A budapesti ág. evang. egyházközség temploma és gymnasium épülete.

A bírálati jegyzőkönyvből.

Fölvétetett alulírott bizottság által a budapesti ág, evang. h. magyar és német egyház által tervezett új gymnásium és templom tervpályázatán beérkezett pályatervek bírálatára tárgyában.

1. sz. — I. dij.

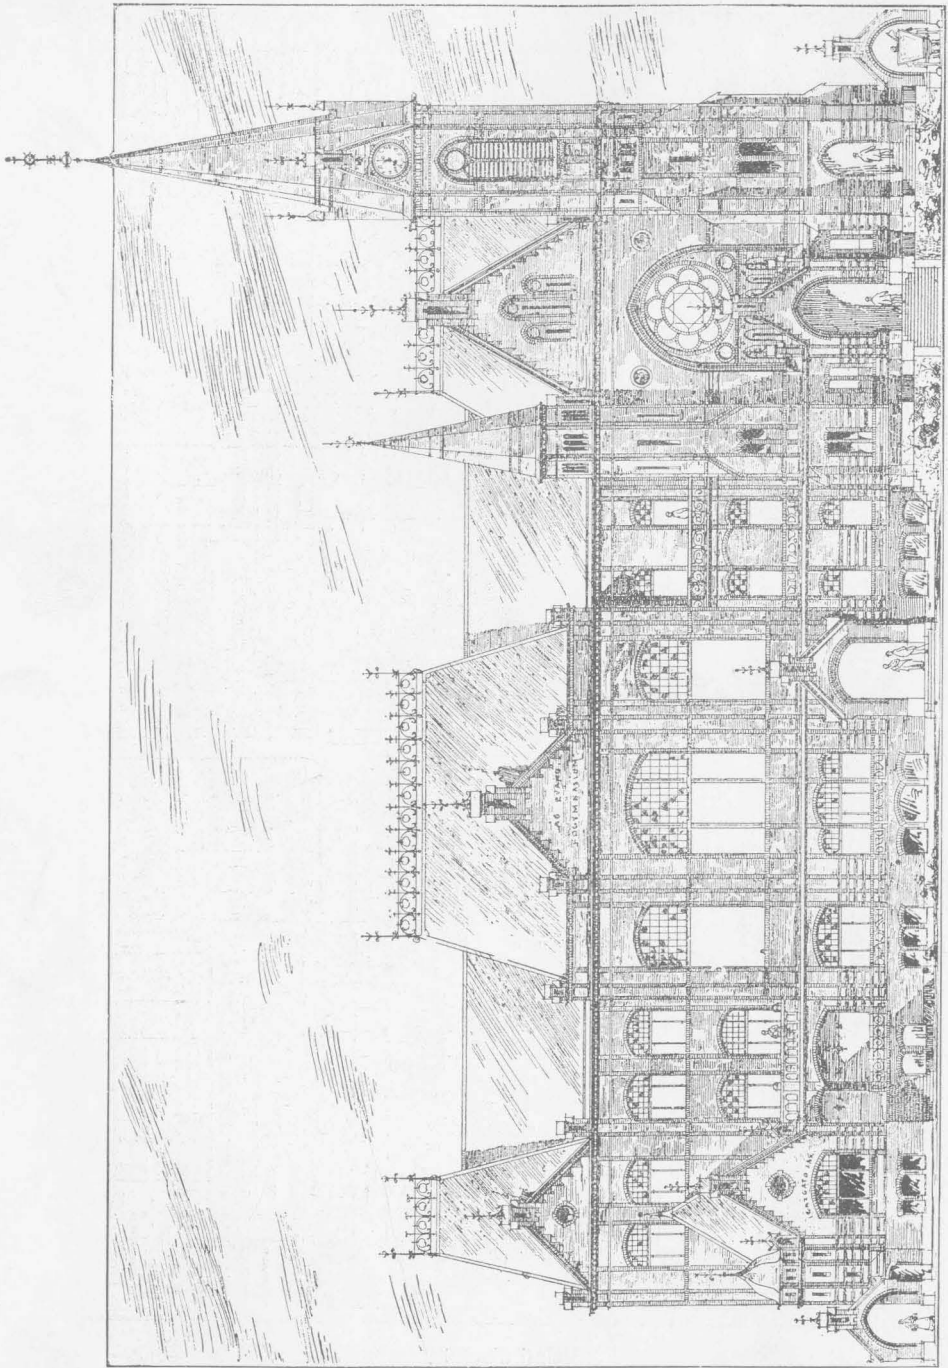
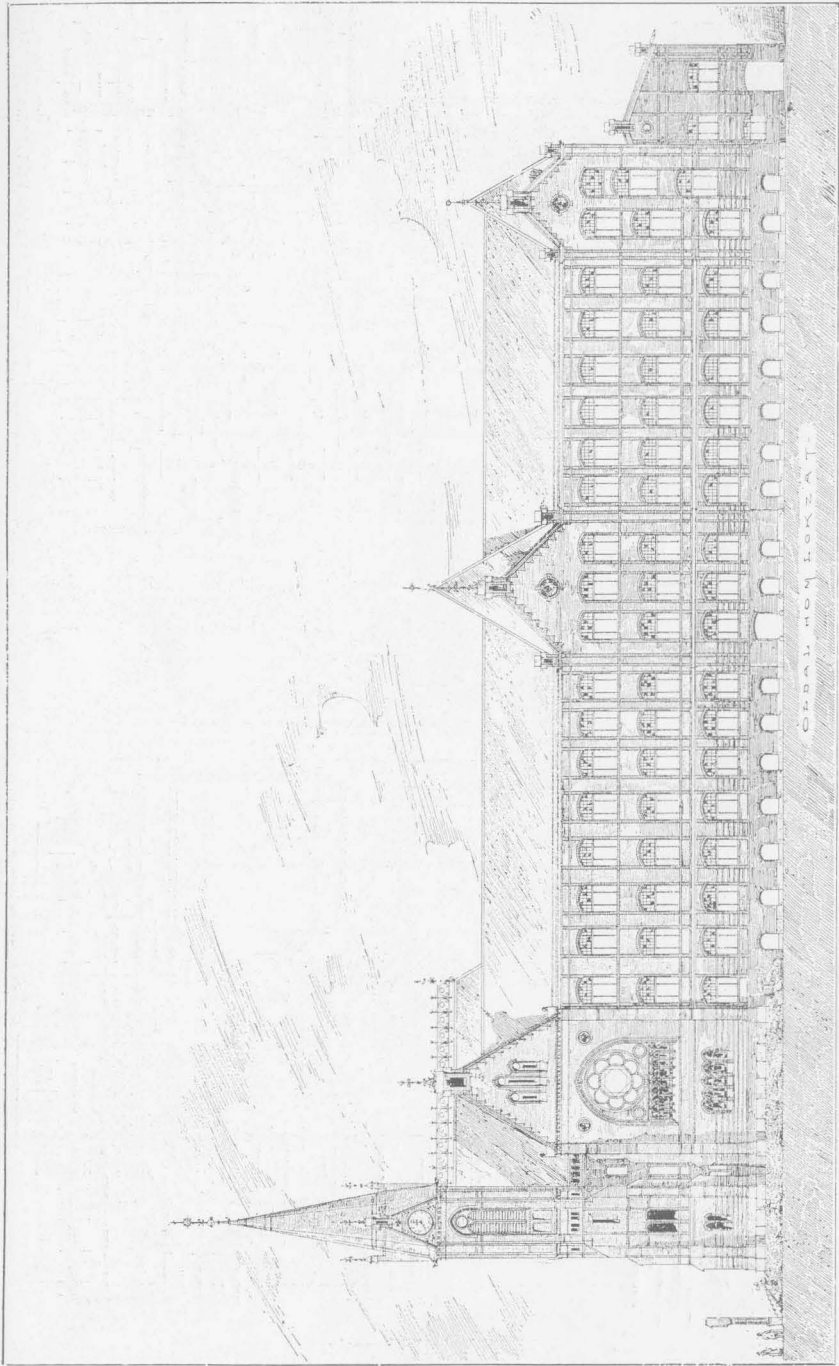
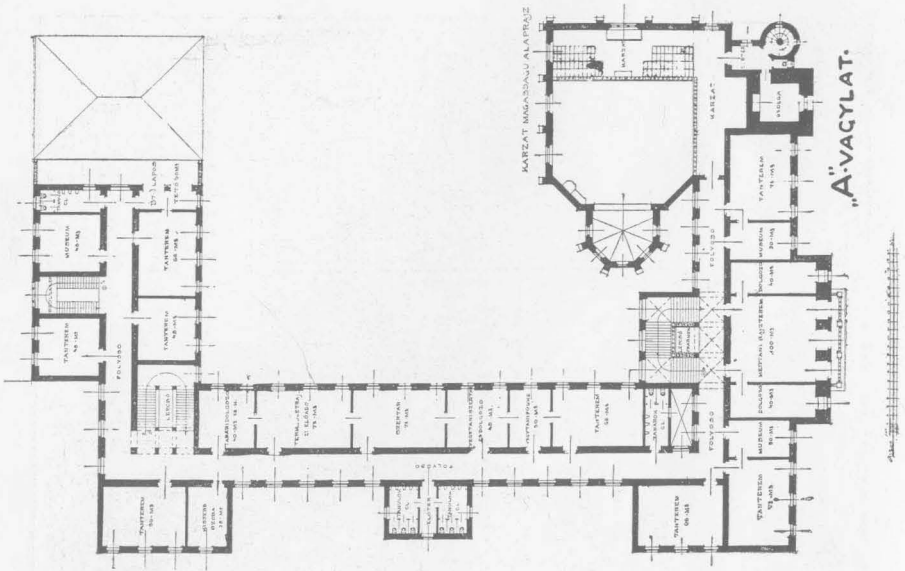
1. számú terv. Szerzője *Schodits Lajos* akadémikus egyszerűséggel és józansággal tervezett alaprajzaiban a gymnásium épületét a telek határvonalai mentén helyezi el s ezáltal a telek közepén egy nagy játszótér marad szabadon. Temploma a telek nyugoti oldalán a főhomlokzat mentén foglal helyet s az igazgató-lakás ezzel szemben a telek keleti oldalán földszintes, villa jellegű megoldással nyert elhelyezést.

E terven a gymnásium helyiségei úgy a programban kívánt mennyiségben és dimensiókban, mint helyes pedagógiai csoportosításban nyertek elhelyezést. A folyosókat a telek határvonalai mentén helyezi el s ezáltal a gymnásium helyiségei kedvező világítást nyernek.

Tervében csupán a telek hátulsó részében keresztbeállított és túl nagyra tervezett tornacsarnokot lehet kifogásolni, mert ezáltal, hogy e részben még az I. emeleti folyosót is körülviszi, az udvar épületekkel lesz teljesen körülvéve, holott fölötte kívánatos volna nemcsak hygienikus, hanem költségkimélys céljából is, hogy az udvar egyik oldalán lehetőleg nyitva maradjon. A tornaterem megfelelő módosításával, mely körülmény a tervezet lényegét nem érintené, ezen hiányt is pótolni lehetne.

Centrális elrendezésű temploma alaprajzilag első pillanatra csekély befogadó képességűnek látszik, azonban úgy az ülő, mint az állóhelyek számát tekintve, megfelel a program követelményeinek.

A feladat architektonikus megoldásában tervezőt a takarékoság és egyszerűség vezette s a mily szerencsés volt törekvése az arányok és tömegelosztások megválasztásában, a részletek kidolgozása azonban kevésbé sikerült.

a gymnásiumnál	--- -- -- -- --	562.500 korona
a templomnál	--- -- -- -- --	99.000 „
		Összesen 661.500 korona.

„A” VAGYLAT.
ÉSZAK-NYUGOTI
TÁVLATI-KÉPE.

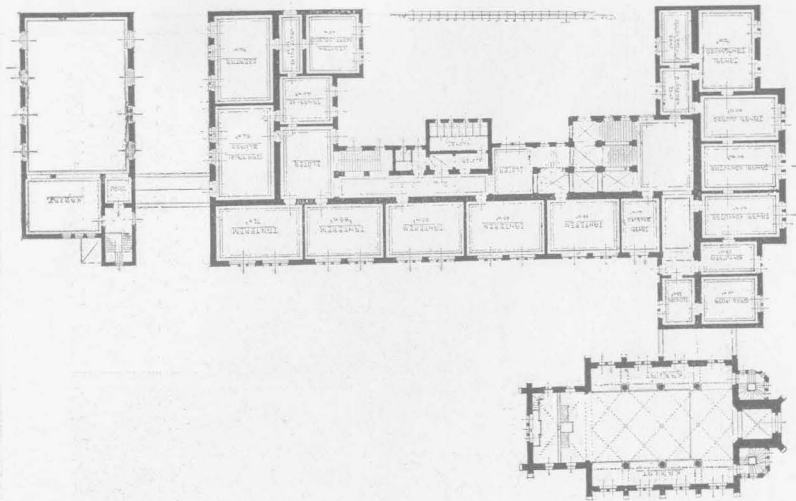
Főelrendezés tekintetében szerencsésebb megoldást tüntet föl az „A” alternatív terv, hol a gymnásium épületet sikerült a telek keleti oldalán s a templomot a fasor mentén olykép elhelyezni, hogy ezáltal a telek nyugoti oldalán szép nagy udvarterület marad szabadon.

Mindhárom tervben a programmban kívánt helyiségek úgy számra, mint dimenziókra nézve fellelhetők, azok pedagógiai csoportosítása azonban nem megfelelő. Terveinek hiányul rovandó fel az is, hogy több tantermét a szomszéd felé nyíló keskeny udvarról világítja.

Temploma mindahárom tervén alaprajzilag tulnagya van dimensionálva. Építészeti külső kiképzésében azonban csakis tornyaival jut érvényre, az oldal-homlokzatoknak nagyon alárendelt szerep jutott.

A főépület homlokzati kiképzése mindahárom terven majdnem azonos motívummal van megoldva és pedig olykép, hogy az épület külső megjelenésében inkább főuri palotának, mint szerény eszközökkel építendő tanintézetnek látszik.

3. sz. — III. dij.

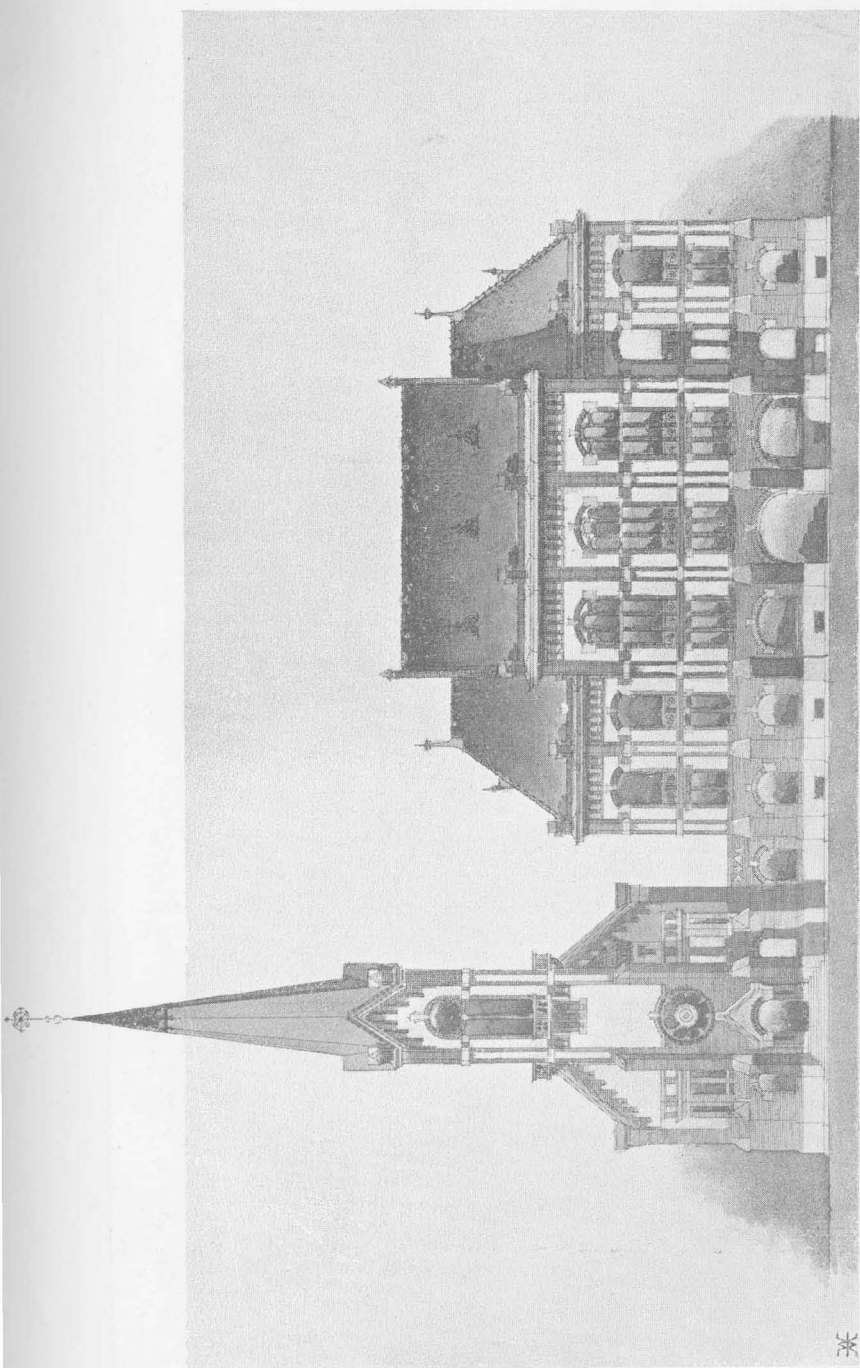
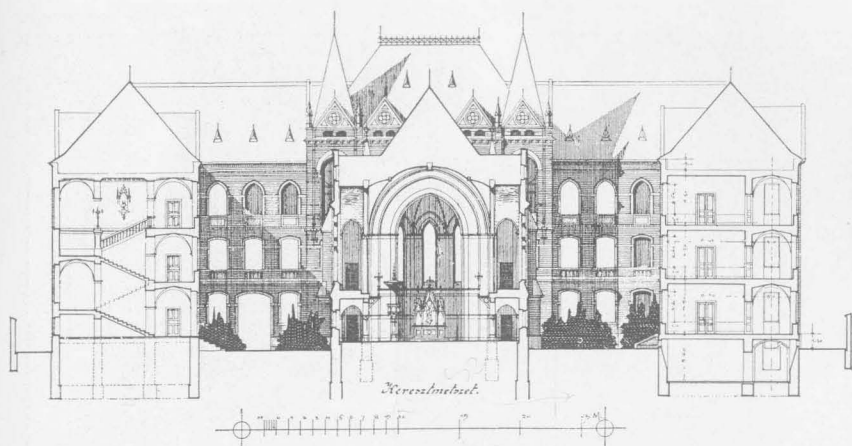
3. számú terv. Szerzőinek, *Schubert és Hübsch*nek sikerült csupán elérni a program ama követelményét, hogy a gymnásium a templommal együtt 550.000 koronát megközelítő összegből előállítható legyen.

Tervüknek achillesi sarka abban rejlik, hogy a folyosós rendszert lehetőleg mellőzik; az egyes helyiségeket olykép csoportosítják, hogy azok egymásbanyilólag közelíthetők meg. Tagadhatlan, hogy a tervben kifejtett alapeszme pénzügyi szempontból megbecsülendő, azonban ez az előny csak az esetben volna felhasználható, ha azzal pedagógiai hátrányok nem járnak.

E szempontból vizsgálva a tervet, az épület keresztirányában levő helyiségek elrendezése nem állja ki teljesen a bírálatot. A tervnek van még egy megbecsülésre méltó előnye, hogy ezen elrendezés mellett lehetséges a legnagyobb s egyik oldalán nyitott udvarterületet biztosítani a növendékek számára.

Az egyes helyiségek méretezése és pedagógiai csoportosítása nem mindenütt felel meg a követelményeknek.

A telek keleti oldalára helyezett templom alaprajzilag elegendő nagy, homlokzati külső megjelenésében azonban eltörpül a gymnásium épülete mellett, melynek architektonikus kiképzése sem mondható mindenben sikerült alkotásnak.

a gymnásiumnál	--- --	472.000	korona
a templomnál	--- --	105.000	"
		Összesen	577.000 korona.

4. sz. — Megvették.

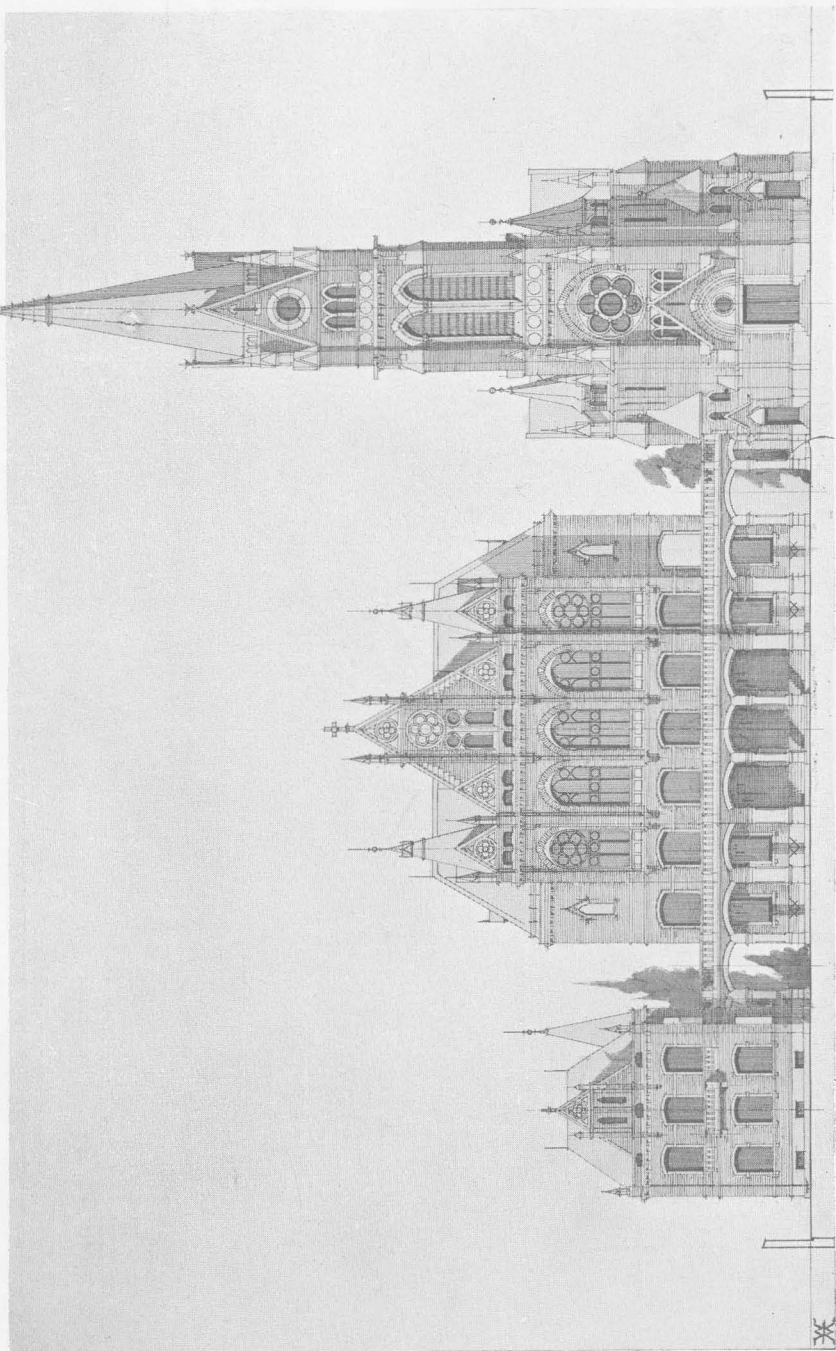
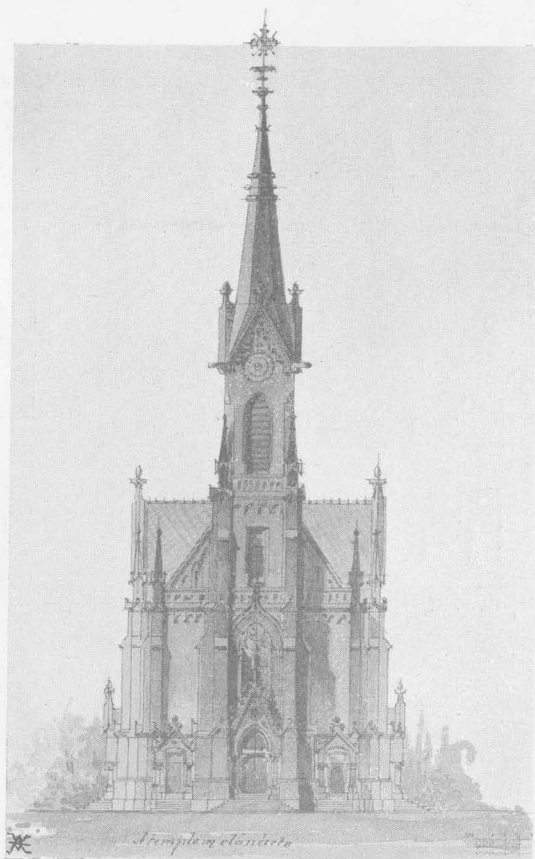
4. és 6. számú terv. Szerzője *Gerey Ernő*: hasonló alapeszméből indul ki, mint a 6. sz. alternatív terv, azonban a programban megkívánt 17 tanterem közül 6-ot, tervében látható fölösleges térpazarlás miatt nem tudott tervébe beiglatni, s emiatt ellentétbe jutott a program egyik legfőbb követelményével. Feltűnő hiánya e tervnek még az is, hogy a keleti homlokzaton levő helyiségeket a szomszédfelőli keskeny udvarról akarja világítani.

Daczára a 6 tanterem hiányának, a rendelkezésre álló telket tulságosan beépíti, s emiatt az udvarokat nem tudta olyként egyesíteni, hogy a követelményeknek megfelelő nagyságu terület szabadon maradjon. A tantermek közé ékelt és nem kívánt ruhatár helyiségek elhagyásával, valamint a lépcsőházak szerényebb dimensionálásával ezen terv sarkalatos hibája kiküszöbölhető lett volna.

Tervezetével a szerző maga sem lehetett megelégedve, s egy alternatív alaprajzon a gymnásium épületét olykép kísérlette meg elhelyezni, hogy azt a telek keleti oldalán csoportosítja, s a templomot a telek főhomlokzatának nyugati oldalán helyezi el.

Ennél a megoldásnál, az előbbi tervvel szemben, a ruhatarak elhelyezése a kiszélesített folyosón már sokkal szerencsésebb s ugyanitt már jóval nagyobb udvart lehetne képezni: azonban minthogy ennek az eszmének továbbfejlesztését a bemutatott egyetlen alaprajzból megítélni nem lehetett annak további méltatásába nem bocsájtkozhatunk.

Mindkét eszme homlokzati architektonikus kiképzését nagy szorgalommal s az alaprajzi elrendezésnél szerencsésebb eredménynyel oldotta meg s a tervezet ezen része jóval alaposabban átgondolt munkára vali. Temploma ugy arányaiban, mint részleteiben, egészséges formaérzékről tesz tanúságot és különösen kiemelkedőnek találjuk az alternatív terv homlokzatának festői csoportosítását.

5. sz. Nem díjazott terv.

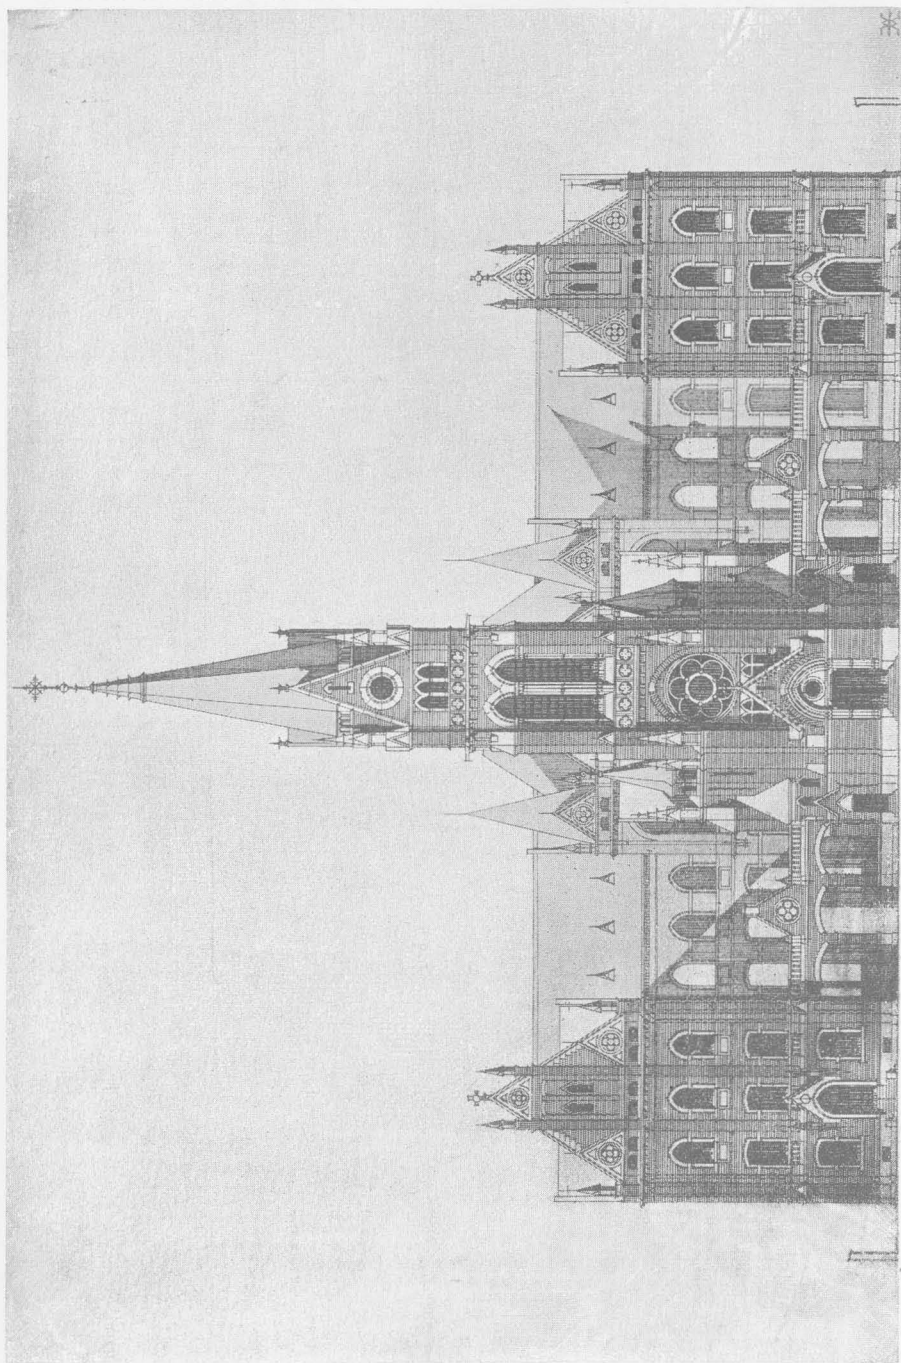
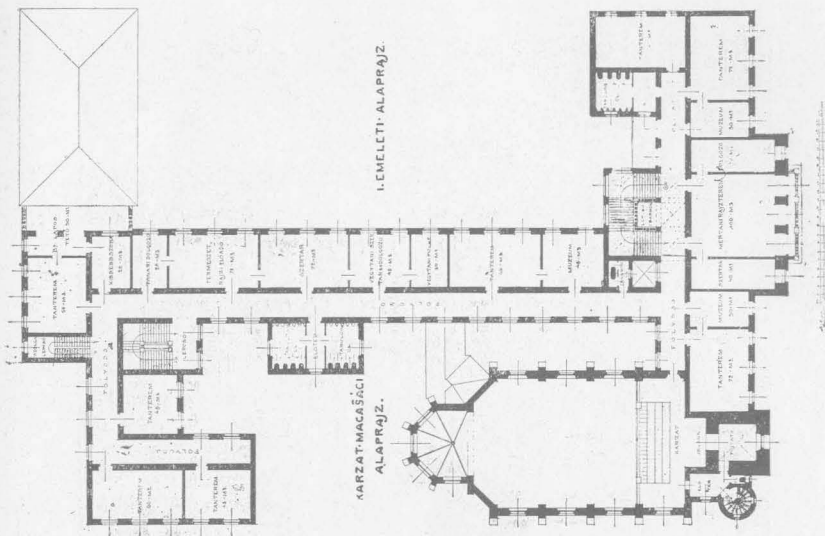
5. számú terv. Szerzője *Barcza Elek*: a rendelkezésre bocsájtott telket a gymnásium épületével teljesen körülépíti s az ekként támadt udvar közepére, mint egy belső intézeti kápolnát helyezi el a templomot. Ezáltal nem tudott megfelelő nagyságu szabad udvarterületről gondoskodni, s nem volt képes megfelelni a program azon követelményének, hogy a templom már a homlokzatban külsőleg is kellő módon érvényesülhessen. A templom ezen elrendezéséből még azon hátrány is származik, hogy a templomhoz való közlekedés céljából tervezett két kapubejáró miatt az intézet helyiségei előtt elvonuló folyosó a földszinten folytonossági hiányban szenved.

Nagy szorgalommal és sok tudással kidolgozott tervében, a programban megkívánt helyiségek ugy részleteiben, mint egészben véve jó elrendezést nyertek. Kivételt képez azonban e tekintetben az igazgató lakása, mert ez nem elég czélszerűen, az intézet helyiségei közé, ugy van beékelve, hogy az azok közötti összefüggést megszakítja.

A helyiségek megvilágítása a főudvarról, a folyosóké pedig a szomszédok felőli keskeny udvarokról történik.

Tervező az itt felsorolt hiányokat maga is érezvén, egy félig kidolgozott alternatív tervben oly megoldást kísérelt meg, melyben az általunk konstatált

hiányok részben kiküszöböltettek. E terven a gymnasium épület egy a fasor felé nyitott „U” alakban nyer elhelyezést, középen szép, szabad nagy játszó udvarral, s az előtérben a fasor homlokzatán a szabadonálló templommal. Kár, hogy e tervben kifejezett alapeszme előnyeit a részletkidolgozás hiányossága nem tudta kellő módon érvényre juttatni.

Homlokzati kiképzése, mely az eredeti tervére vonatkozik, ugy arányaiban mint részleteiben monumentális és festői külsőt kölcsönöz az épületnek. Ugyanaz mondható a templomról is, a mely azonban csakis az alternatív megoldás esetén juthatna kellő méltatásra.
